Oficio N° SGSG-DMGR-2019-496
D.M. Quito, 20 de junio de 2019
GDOC: _____

Asunto: Alcance al informe No.142 AT-DMGR-2018

DETALLE DE LOS LOTES CON AFECTACIONES

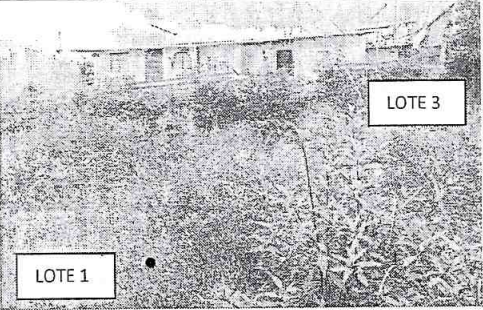
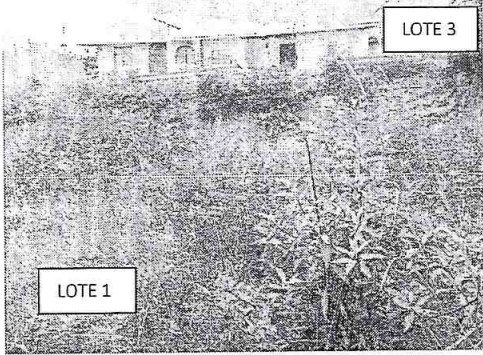
LOTE	DESCRIPCIÓN	RESPALDO FOTOGRÁFICO
1	<p>Presenta un corte de terreno de 2,5 metros de altura en el lindero con el lote 3, sin ninguna obra de protección. No existen estructuras en el predio.</p> <p>Obra de mitigación: Obra de protección en el corte, cerramiento con columnas de hormigón y mampostería (ladrillo o roca) con sistema de drenaje para asegurar que el material del corte no se sature en periodos lluviosos.</p>	
2	<p>No presenta afectación</p>	
3	<p>La estructura presente se encuentra con un retiro de 5 metros del corte realizado en el lote 1, además presenta un retiro de aproximadamente 23 metros del corte realizado por el propietario del predio No. 1294660 ubicado al suroriente del AHHYC.</p> <p>Obra de mitigación: Con la finalidad de proteger la pérdida del terreno, el propietario debe impermeabilizar la parte superior de los cortes (cunetas o encementar el borde del corte).</p>

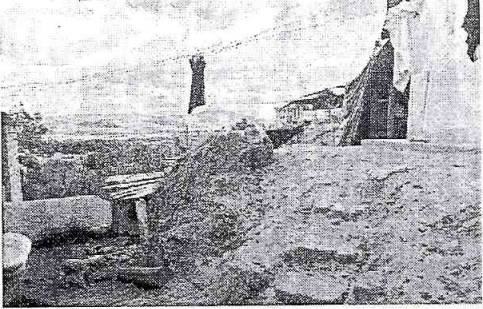
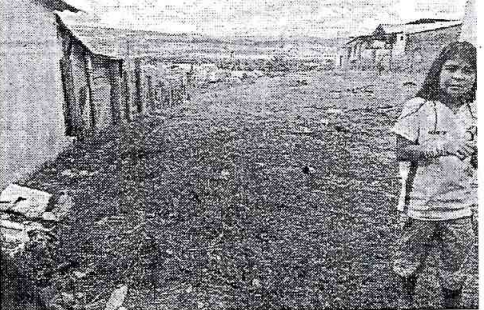
4	<p>La estructura presente se encuentra con un retiro de aproximadamente 20 metros del corte realizado por el propietario del predio No. 1294660 ubicado al suroriente del AHHYC.</p> <p>Obra de mitigación: Con la finalidad de proteger la pérdida del terreno, el propietario debe impermeabilizar la parte superior de los cortes (cunetas o encementar el borde del corte).</p>	
5	<p>La estructura presente se encuentra con un retiro de aproximadamente 20 metros del corte realizado por el propietario del predio No. 1294660 ubicado al suroriente del AHHYC.</p> <p>Obra de mitigación: Con la finalidad de proteger la pérdida del terreno, se debe impermeabilizar la parte superior de los cortes (cunetas o encementar el borde del corte).</p>

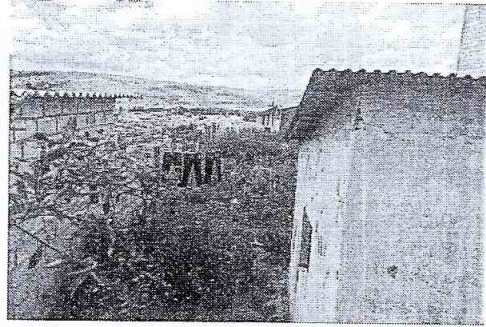
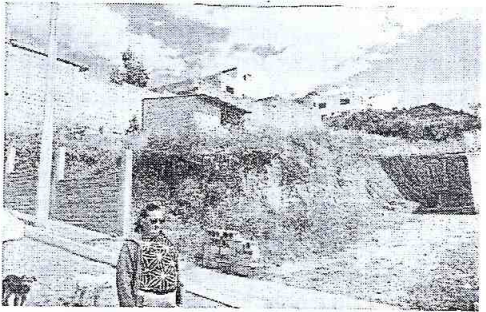
6	<p>La estructura presente se encuentra con un retiro de aproximadamente 20 metros del corte realizado por el propietario del predio No. 1294660 ubicado al suroriente del AHHYC.</p> <p>Obra de mitigación: Con la finalidad de proteger la pérdida del terreno, el propietario debe impermeabilizar la parte superior de los cortes (cunetas o encementar el borde del corte).</p>	
7	<p>La estructura presente se encuentra con un retiro de aproximadamente 5 metros del corte realizado por el propietario del lote 8 ubicado en el lindero noroccidental.</p> <p>Obra de mitigación: Con la finalidad de proteger la pérdida del terreno, el propietario debe impermeabilizar la parte superior de los cortes (cunetas o encementar el borde del corte).</p>	
8	<p>Presenta dos cortes de terreno de 2,5 metros de altura, uno con el lindero con el lote 7 y otro dentro del propio lote, sin ninguna obra de protección.</p> <p>Obra de mitigación: Obra de protección de los cortes, cerramiento con columnas de hormigón y mampostería (ladrillo o roca) con sistema de drenaje para asegurar que el material del corte no se sature en periodos lluviosos.</p>

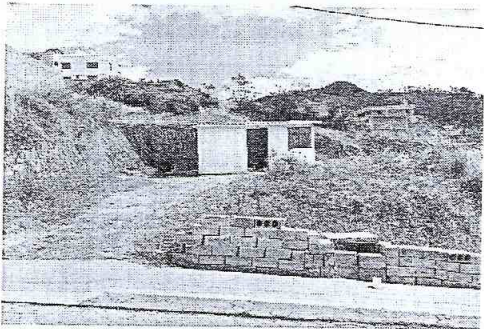
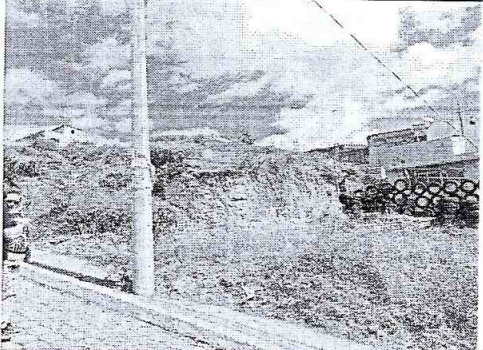
9	No presenta afectación	
10	<p>Presenta un corte de terreno de 2,5 metros de altura a la interna del predio.</p> <p>Obra de mitigación: Obra de protección en el corte, cerramiento con columnas de hormigón y mampostería (ladrillo o roca) con sistema de drenaje para asegurar que el material del corte no se sature en periodos lluviosos.</p>

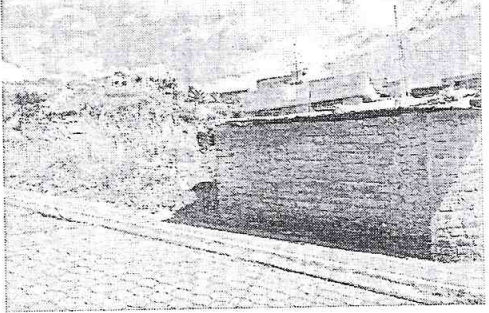
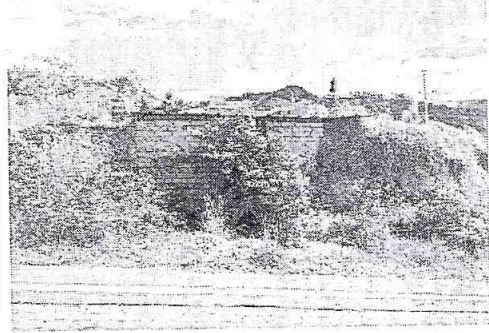
<p>11</p>	<p>Presenta un corte de terreno de 2,5 metros de altura en el lindero con el lote 12, sin ninguna obra de protección.</p> <p>Obra de mitigación: Obra de protección en el corte, cerramiento con columnas de hormigón y mampostería (ladrillo o roca) con sistema de drenaje para asegurar que el material del corte no se sature en periodos lluviosos.</p>	
<p>12</p>	<p>El lote presenta un corte de terreno realizado por el propietario del lote 11. No existen estructuras en el lote.</p> <p>Obra de mitigación: Con la finalidad de proteger la pérdida del terreno, el propietario debe impermeabilizar la parte superior de los cortes (cunetas o encementar el borde del corte).</p>
